## Service meddelande

AVD. 2	GRUPP 23	NR 214X
-----------	-------------	------------

BETR.  
Ändra i servicehandbok  
2(23, 28) Bränsle-/  
Tändsystem.

## Ändra i servicehandbok

**Sidan 5:** Ändra följande detaljnummer i tabellen.

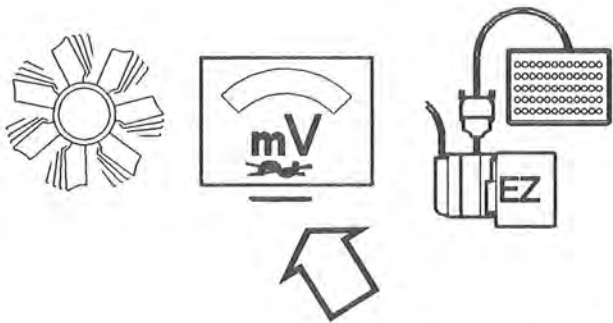
981-3160 ska vara 981-3060

981-3161 ska vara 981-3061

981-3162 ska vara 981-3062

Rätta även till ovanstående detaljnummer i bilderna under tabellen.

**Sidan 96** arbetsmoment FC2:

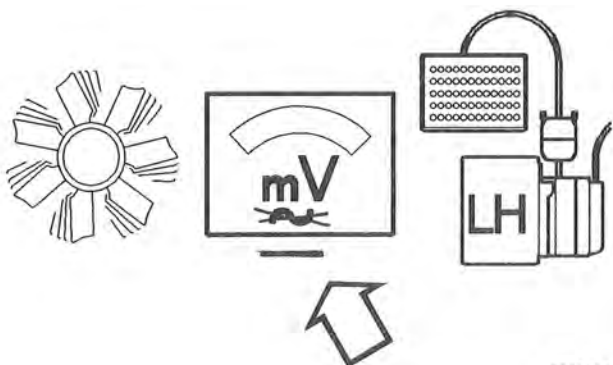
Arbetsmoment FC2 och FC5 behöver justeras, ändra i text och bild så att de får nedanstående utseende.

Anslut en voltmeter mellan #8 och #20 (jord).

Voltmetern ska visa cirka ~~96~~ mV (växelspanning) på tomgång med varm motor. 370
